[改善箇所説明図]

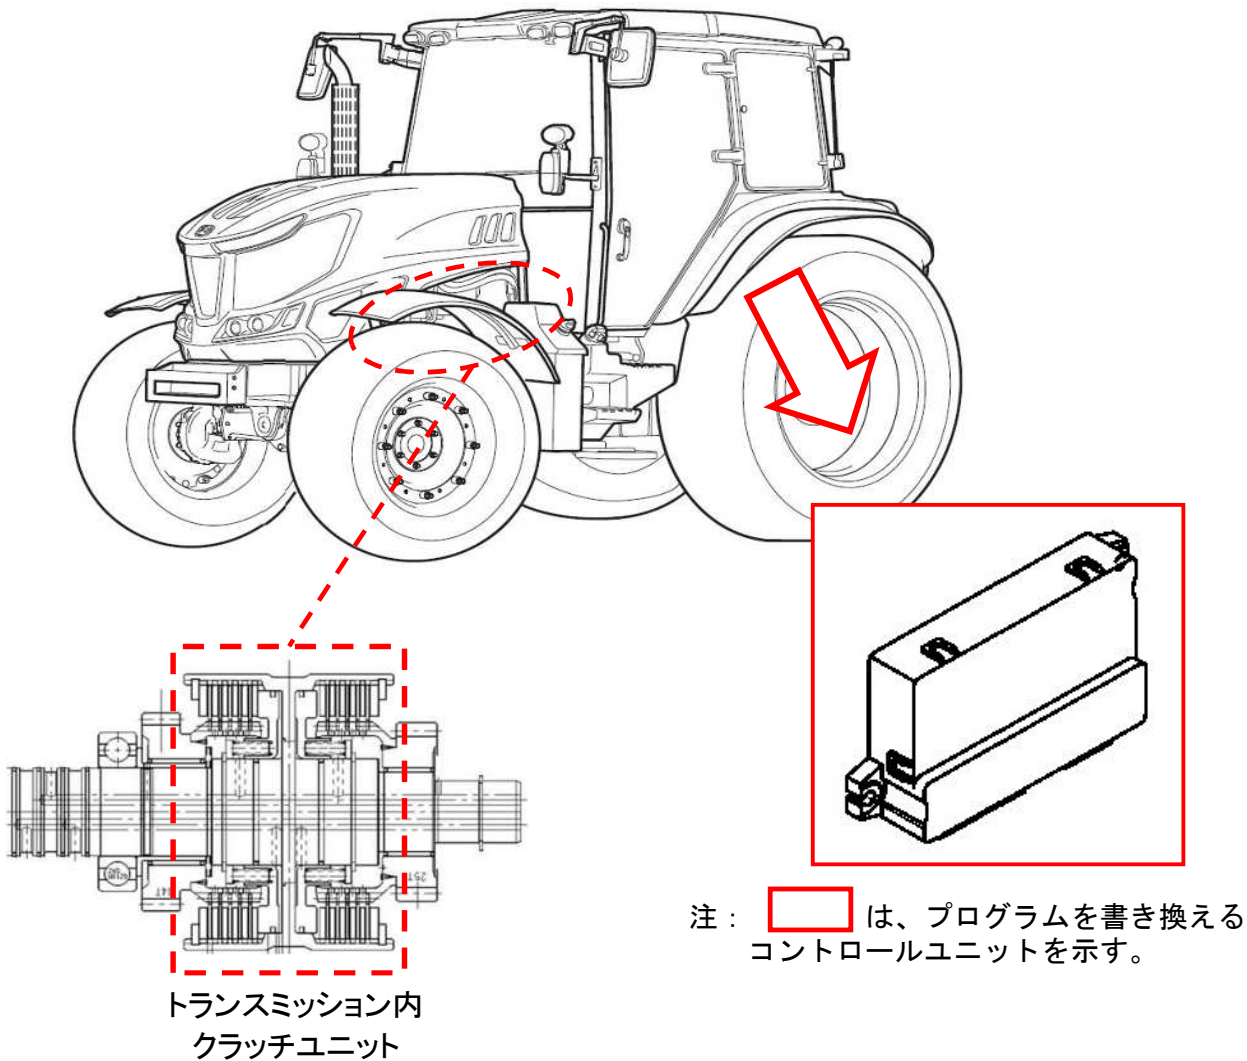
不具合発生箇所

農耕トラクタの動力伝達装置において、走行制御プログラムが不適切なため、重けん引作業時の発進操作により、クラッチディスクが異常摩耗することがある。そのため、そのままの状態で使用を続けると、当該クラッチディスクの摩耗が早期に進行し、最悪の場合、走行不能になるおそれがある。

改善内容

全車両、走行制御プログラムを対策プログラムに書き換える。また、クラッチディスクの摩耗量を確認し、基準以上の摩耗がある場合は、クラッチユニットの交換を行う。
